改善箇所説明図

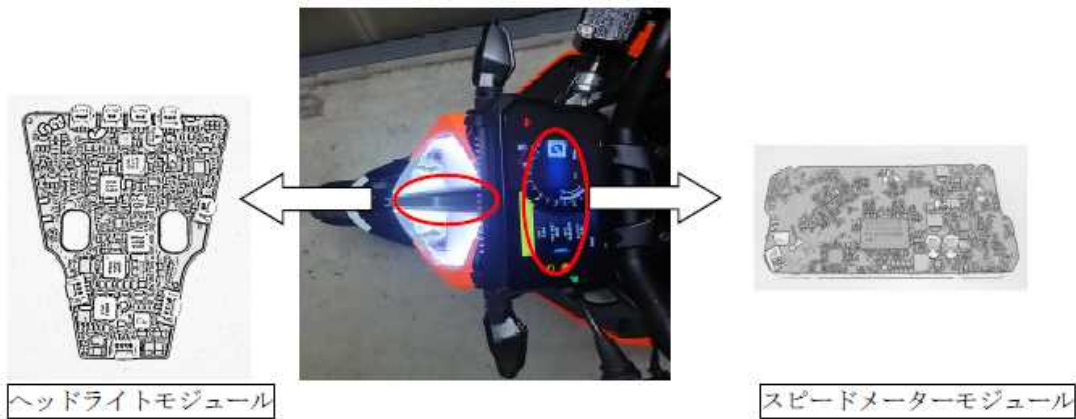
基準不適合発生箇所

- ① 照灯の制御をするヘッドライトモジュールの制御プログラムが不適切なため、イグニッションキーOFF後すぐにエンジンを始動した際、当該モジュールの電源が瞬断され、制御機能が再起動状態になることがある。そのため、制御機能が正常に戻るまでヘッドライトが消灯し、保安基準第62条の基準に適合しない。
- ② メーターパネルの制御をするスピードメーターモジュールの制御プログラムが不適切なため、イグニッションキーOFF後すぐにエンジンを始動した際、当該モジュールの電源が瞬断され、制御機能が再起動状態になることがある。そのため、制御機能が正常に戻るまでメンテナンス情報等がメーターパネルに表示されない、または、当該情報のデータが消えた状態になるおそれがある。

改善の内容： 全車両、ヘッドライトモジュールおよびスピードメーターモジュールの制御プログラムを変更する。

識別：ヘッドライトユニット右側面に白色のペイントを塗布する。
